パターン用ボディ 仕様変更のお知らせ

■ 変更内容：ボディ肩口・アームホール及び背肩巾

■ 変更実施日：2021年1月4日出荷分より

ボディ肩口・アームホールの変更点

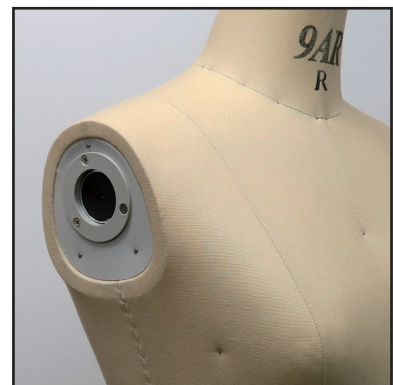
<旧仕様>

※肩万十とボディの間に樹脂板(アームプレート)を使用。

<新仕様>

※ボディ側に加工を施して樹脂板(アームプレート)をなくしました。

背肩巾の計測位置の変更点

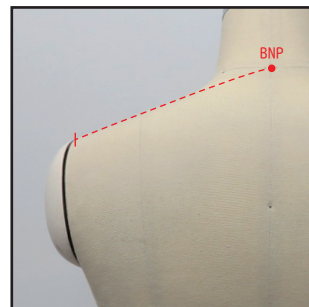
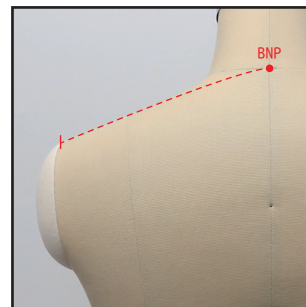
<旧仕様>

アームプレート内側～BNP～アームプレート内側

9AR-R		ゆるみ量
対応身長	158.0	
B	87.0	+5
W	63.0	0
H	93.0	+3
背肩巾	38.0	
背丈	38.5	
乳下がり	32.5

<新仕様>

ボディ肩口端～BNP～ボディ肩口端

9AR-R		ゆるみ量
対応身長	158.0	
B	87.0	+5
W	63.0	0
H	93.0	+3
背肩巾	38.5	
背丈	38.5	
乳下がり	32.5

※計測位置の変更により背肩巾のサイズ表記が以前の表記より一律0.5cm増加いたしますが、実製品の寸法に変動はございません。
